Úpravy SDK: S001 - Administrativní budova - 2. NP  
 V toaletách č.m. 2.09 a 2.10 nahradit stávající zástěny  
 za SDK příčky tl. 100mm. Výška SDK stěn - k podhledu =  
 2,715m

Úpravy SDK: S001 Administrativní budova - 1. NP  
 v toaletách č.m. 1.10 a 1.11 nahradit stávající zářivky  
 za SDK příčky tl. 100mm. Výška SDK stěn - k podhledu =  
 = 3,050m

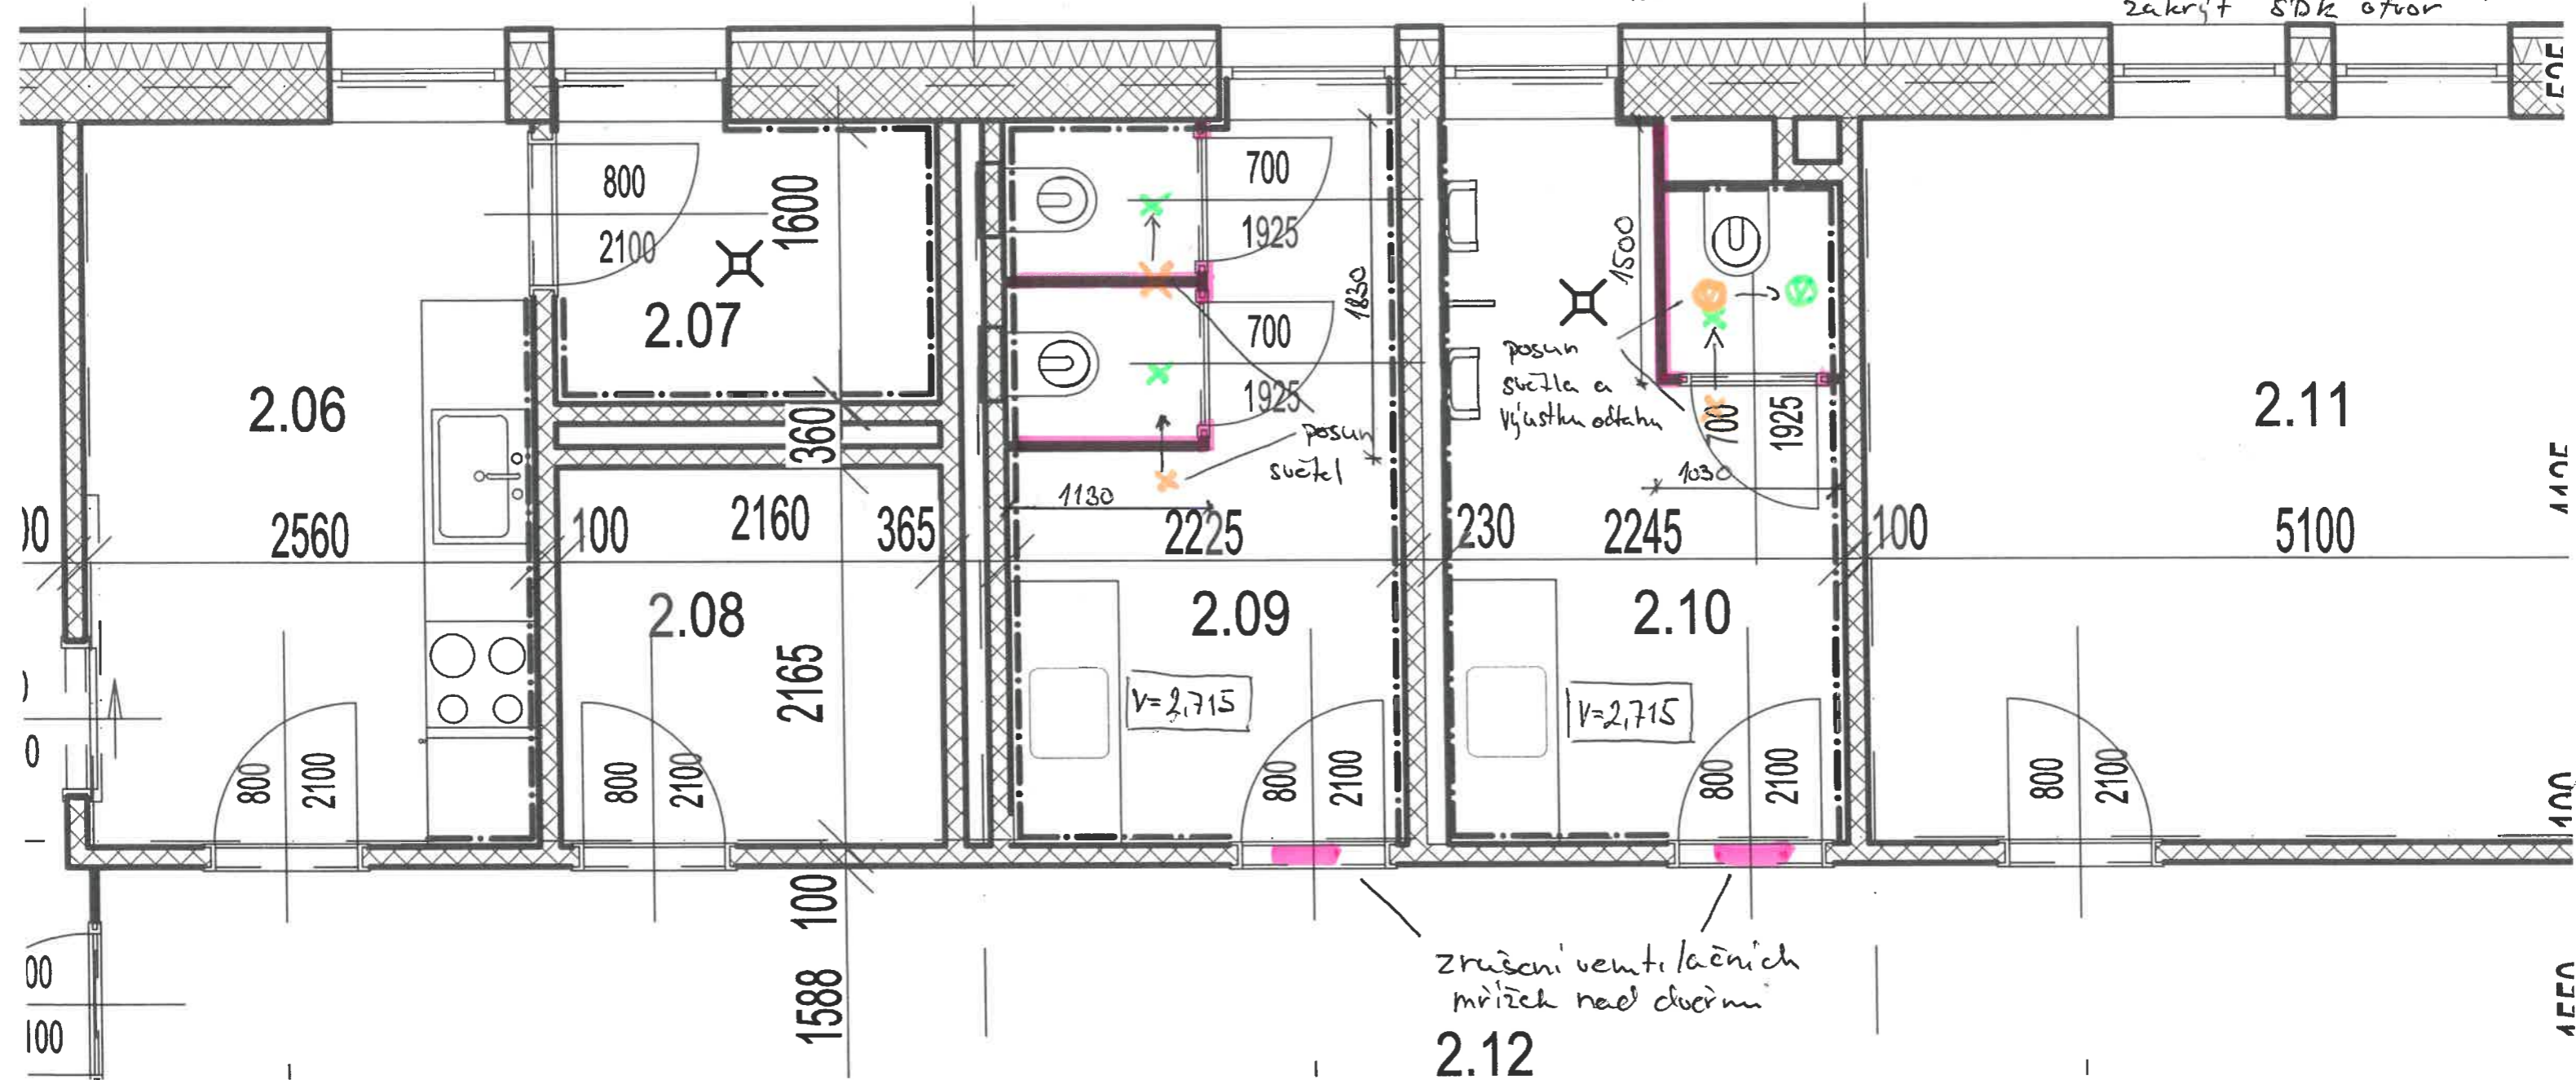
V místnosti 2.09 - upravit pozici světla nad toaletami tak,  
 aby byly umístěny nad kójemi  
 V místnosti 2.10 - upravit pozici světla a výstupu odvodu  
 nad dveřmi do místnosti 2.09 a 2.10 odstranit ventilační mřížky a  
 zakryt SDK otvor

Dveře: Budou osazeny nové plně dveře s mřížkou  
 do kóji ve spodní části, rozměry stejné jako původní  
 Barva a kování (ve) - stejné jako na vstupu  
 do místnosti, vč. obložkové zárubně.

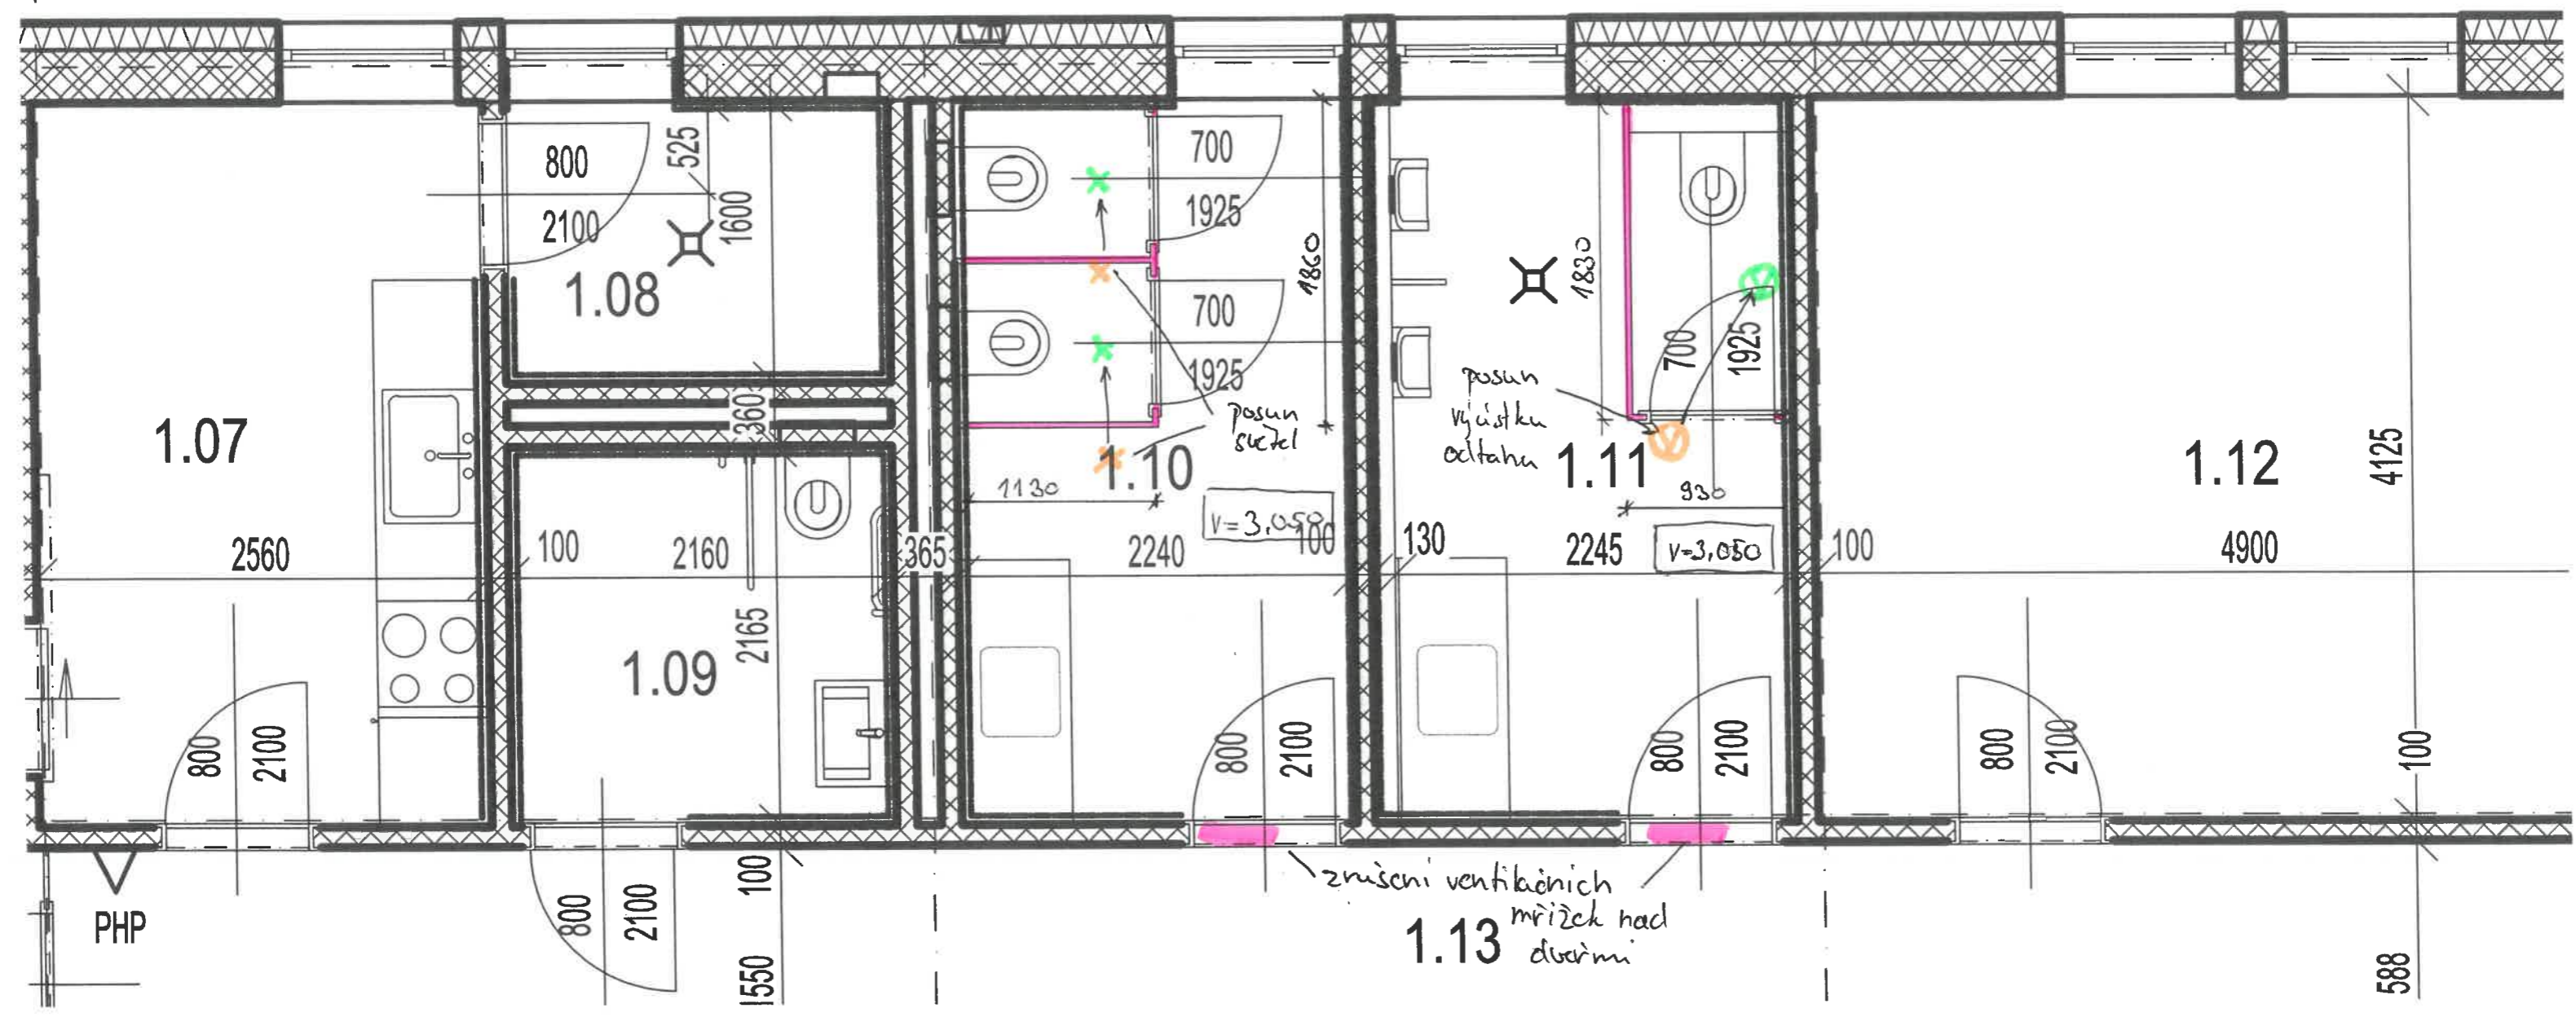
v místnosti 1.10 - upravit pozici svítidel nad toaletami  
 tak, aby byly umístěny nad kójemi

v místnosti 1.11 - upravit pozici výstupu odtahu vent.  
 nad dveřmi do místností 1.10 a 1.11 odstranit ventilaci

mřížky a zakryt otvor v SDK

Dveře do kóji: Budou osazeny nové plně dveře  
 sventilacní mřížkou ve spodní  
 části. Rozměry stejné jako původní  
 vekařiní a barva - stejná jako  
 na vstupu do místnosti, vč. obložkové  
 zárubně
